**Departamento:** Planeamiento y Gestión Urbanística  
**Servicio:** Planificación y Ordenación Urbanística  
**Expediente:** Estudio de Detalle – PL54-2024. Relacionado con IU PL1024-2023  
**Solicitante:** YURBBAN MALAGA S.L.  
**Representante:** Juan Ramón Montoya (Montoya Molina Arquitectos S.L.)  
**Situación:** CI Marqués de Valdecañas nº 4 - CI Don Rodrigo nº 3 y CI Don Rodrigo nº 1  
**Referencia Catastral:** 3054102UF7635S0001RO / 3054103UF7635S0001DO  
**Junta Municipal del Distrito:** nº 1 – Centro  
**Asunto:** Subsanción de documentación

En relación al **Estudio de Detalle** para las parcelas sitas en **CI Marqués de Valdecañas nº 4 - CI Don Rodrigo nº 3 y CI Don Rodrigo nº 1**, espacio también conocido como **Garaje las Delicias**, del ámbito del suelo urbano denominado *Ciudad Histórica* se informa que:

Plano 1918 Reformas del Puerto

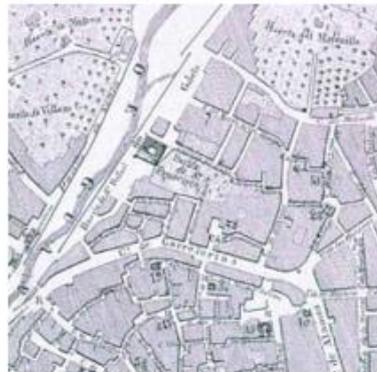
Por otro lado la parcela sobre la que se realiza la apertura viaria tiene ya ese espacio vacante en su interior, prácticamente igual al previsto, que responde a la ordenación volumétrica histórica al menos desde que se implantó el uso de garaje, según la planimetría histórica. Otra muestra de ello es la propia portada de acceso que evidencia el acceso a un espacio libre de uso público. Al objeto de justificar este extremo se propone que se incorpore a la documentación la siguiente cartografía:
